**“ AMENAJARE INTERSECȚIE
DN 59A KM 27+909 CU DN 59B 0+000
ÎN CÂRPINIȘ”**

Audit de Siguranta Rutiera - Stadiul1

BENEFICIAR:
DRDP TIMISOARA

PROIECTANT: DRDP TIMISOARA- SERVICUL PROIECTARE

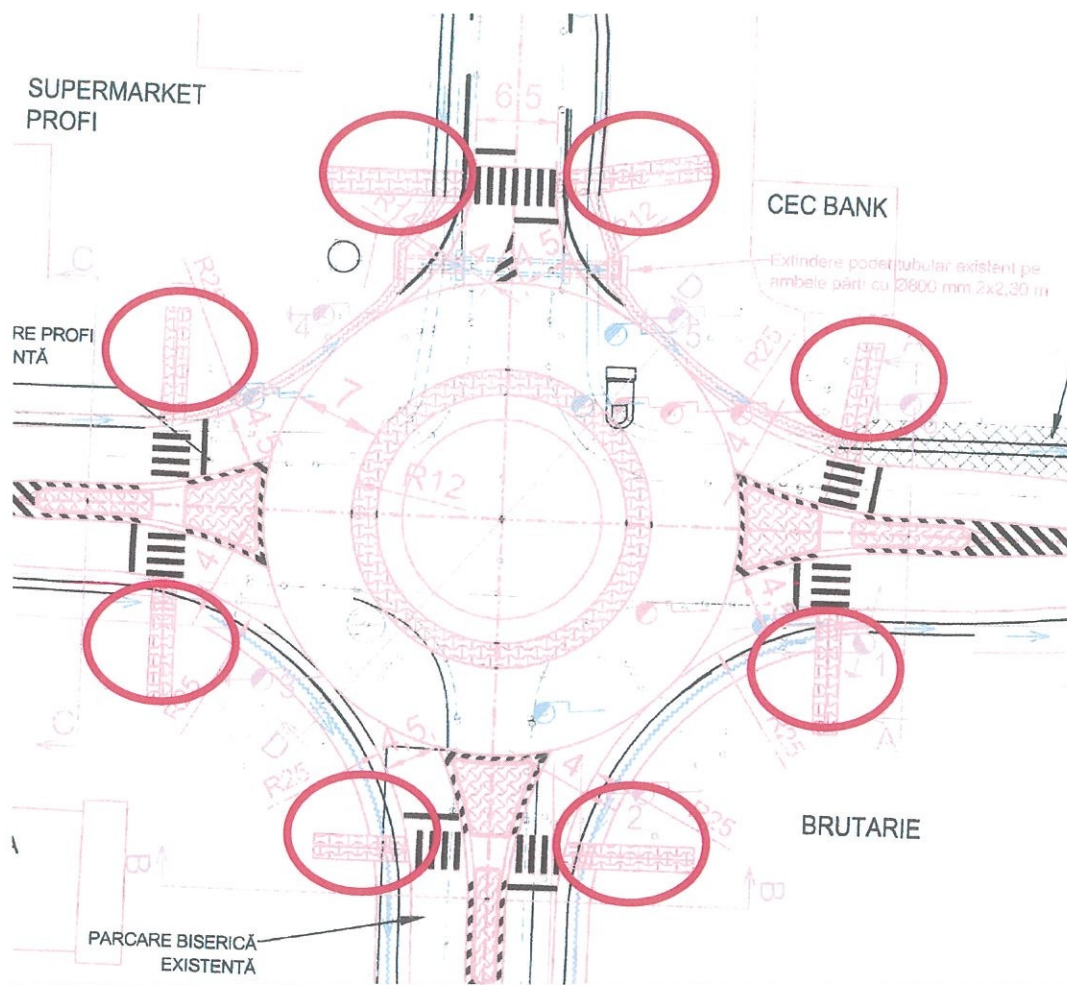
D1.1 Analiza. Accesul in parcare din fata cladirii CEC Bank nu poate fi facut din breteaua de acces catre sensul giratoriu

Recomandare: La faza urmatoare de proiectare recomandam reconfigurarea parcarii cu acces din afara zonei de intrare sensul giratoriu (vezi propunerea de mai jos). cu blocarea acesului dinspre breteaua de intrare in sensul giratoriu sau dezafectarea parcarii prin demolare si refacere spatiu verde sau montare de parapet catre platforma parcarii

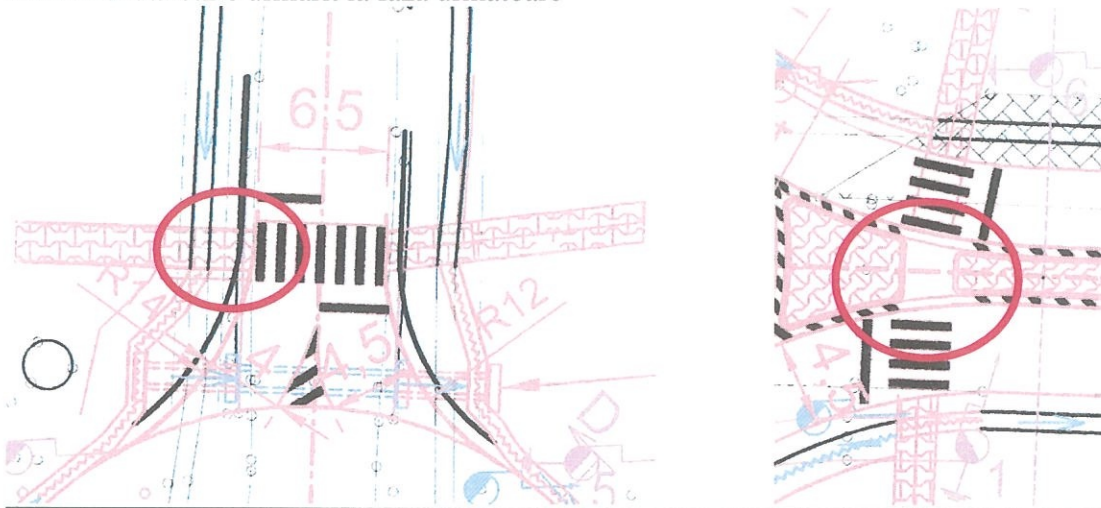
D6.1 Analiza. Zonele de refugiu din apropierea trecerilor de pietoni ar trebui sa fie cel putin la fel de late cat trecerile de pietoni

Recomandare: De urmarit la faza urmatoare
